Gemeinde Aurachtal

Auszug aus dem Sitzungsprotokoll über die öffentliche Sitzung des Gemeinderates am 23. Juli 2025

3. Bebauungsplan "Freiflächen-Photovoltaikanlage Aurachtal- Reitäcker"

TOP 3.1.	Abwägung der im Beteiligungsverfahren eingegangenen Stellungnahmen der Öffentlichkeit und der Träger öffentlicher Belange
----------	--

Ertragsfähigkeit nach dem Energieatlas Bayern

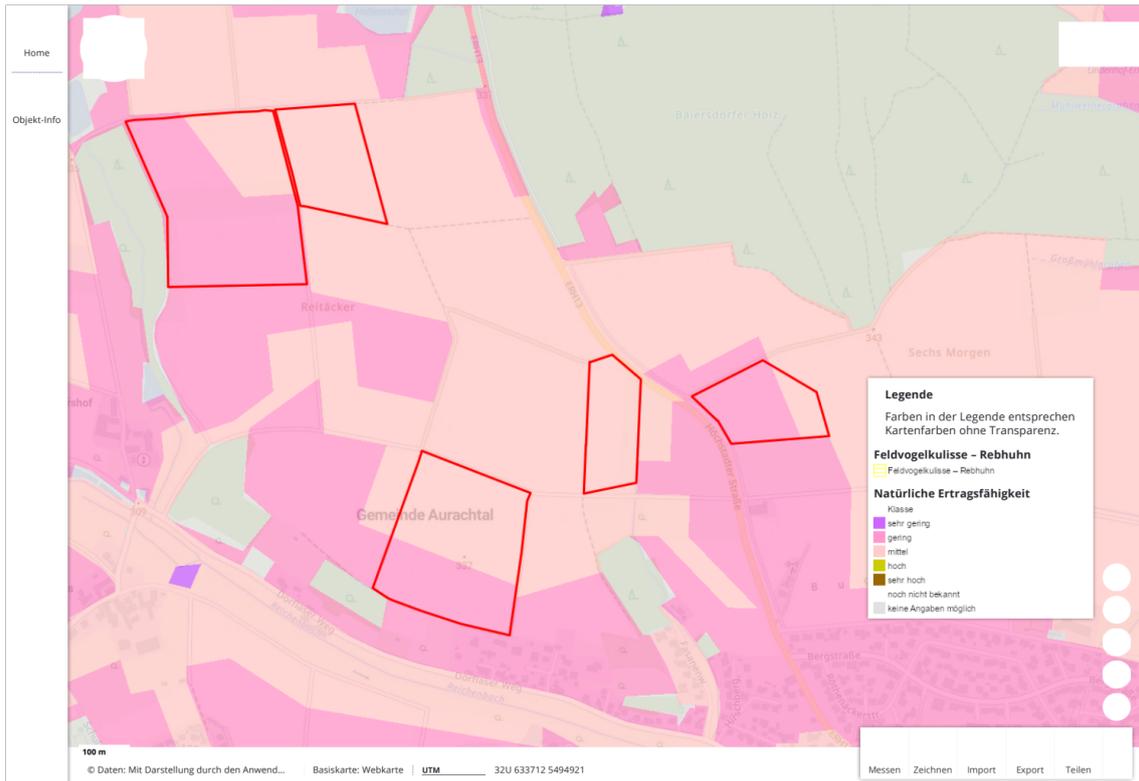
Es wurde festgestellt, dass zu o.g. Vorhaben der Gemeinde Aurachtal letztmalig mit Schreiben vom 22.06.2023 aus regionalplanerischer Sicht Stellung genommen wurde. Diese Stellungnahme wird aufrecht erhalten. Zu den sich aus der erneuten Auslegung ergebenden Änderungen sind keine weiteren Anmerkungen angezeigt. Eine Behandlung im Planungsausschuss ist nicht erforderlich.

Die Stellungnahme vom 22.06.2023 bezieht sich auf die Standortalternativenprüfung und die Einbindung in die Landschaft durch die Eingrünung.

Die Stellungnahme wird zur Kenntnis genommen. Auf die ergänzte Karte mit den Bodengüten wird hingewiesen. Im Energieatlas Bayern werden die Flächen grundsätzlich als geeignet dargestellt.
